改善箇所説明図

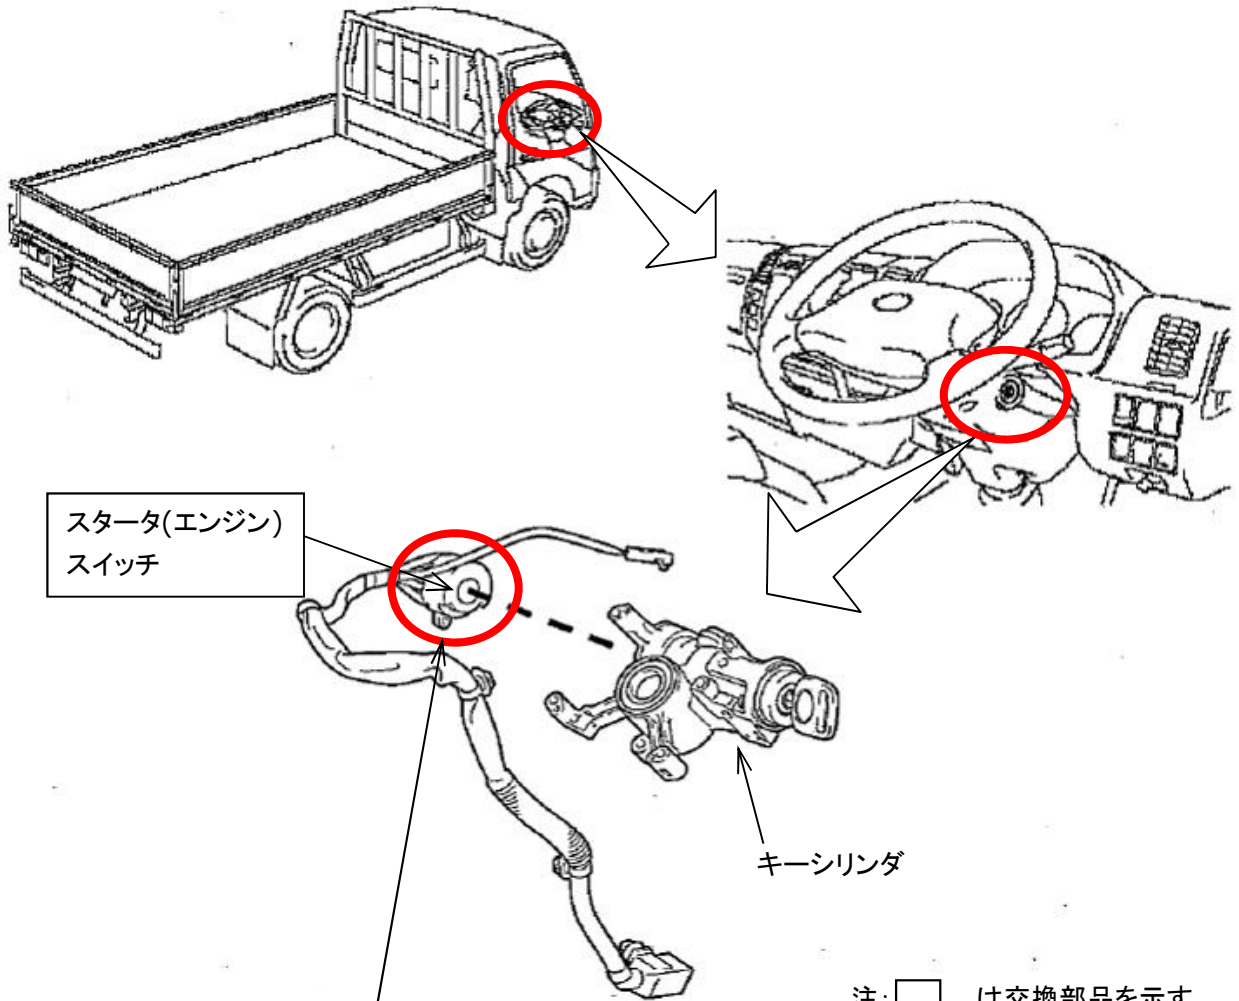
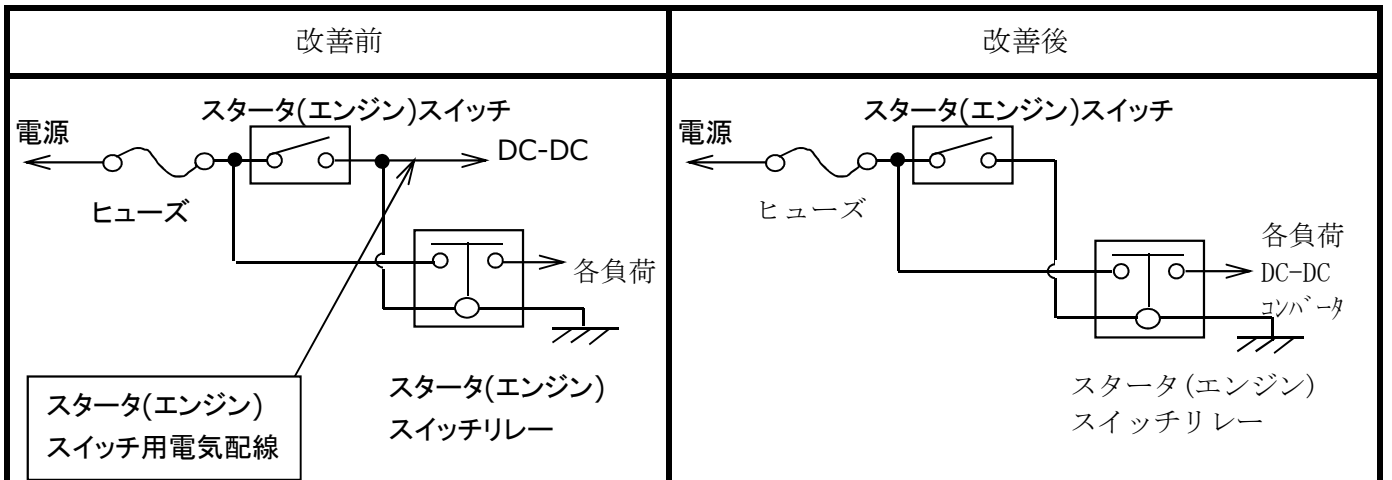
基準不適合発生箇所

宅配仕様の小型トラックにおいて、スタータ(エンジン)スイッチの電気回路が不適切なため、エンジン始動時にスイッチの接点に流れる電流が大きく、スイッチ操作の繰り返しにより接点が早期に摩耗することがある。そのため、そのまま使用を続けると、走行時の振動等で接点が導通不良となり、最悪の場合、エンジンが停止し、再始動できなくなるおそれがある。

注: □ は交換部品を示す。

全車両、スタータ(エンジン)スイッチの電気回路の配線を変更するとともに、スタータ(エンジン)スイッチを新品に交換する。
